Title - Sujet Henry Larsen Propulsion upgrade	
Solicitation No. - N° de l'invitation F7049-160210/A	Amendment No. - N° modif. 006
Client Reference No. - N° de référence du client F7049-16-0210	Date 2016-12-21
GETS Reference No. - N° de référence de SEAG PW-\$MTE-150-14103	
File No. - N° de dossier MTE-6-39220 (150)	CCC No./N° CCC - FMS No./N° VME
Solicitation Closes - L'invitation prend fin at - à 02:00 PM on - le 2017-02-08	
Time Zone Fuseau horaire Eastern Standard Time EST	
F.O.B. - F.A.B. Plant-Usine: <input type="checkbox"/> Destination: <input checked="" type="checkbox"/> Other-Autre: <input type="checkbox"/>	
Address Enquiries to: - Adresser toutes questions à: Giguère, Réjean	Buyer Id - Id de l'acheteur mte150
Telephone No. - N° de téléphone (514) 496-3346 ()	FAX No. - N° de FAX () -
Destination - of Goods, Services, and Construction: Destination - des biens, services et construction:

AMENDMENT # 6

Propulsion System Upgrade for the CCGS Henry Larsen (F7049-160210/A)

Amendment # 6 is raised to provide additional information, change the following Terms and Conditions and to provide answers to the questions received to date.

SHAF TORQUEMETERS

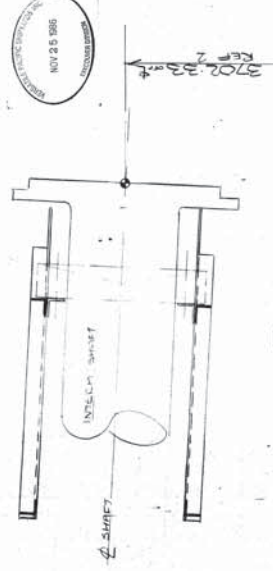
Answer:	No, the measurements shall be carried out as per SOW, section 7, 7.1.1 c).
Q 33		Can you provide the CCGS Larsen shaft line drawings as well as a GA of the motor room that shows the shaft line and space and structure around the shafts? These are required for torque measurement equipment options.

Answer:	The information that is available is included in the attached PDF document. The drawings include the torque meter arrangement that did exist when the vessel was built and the mounting arrangement still exists.
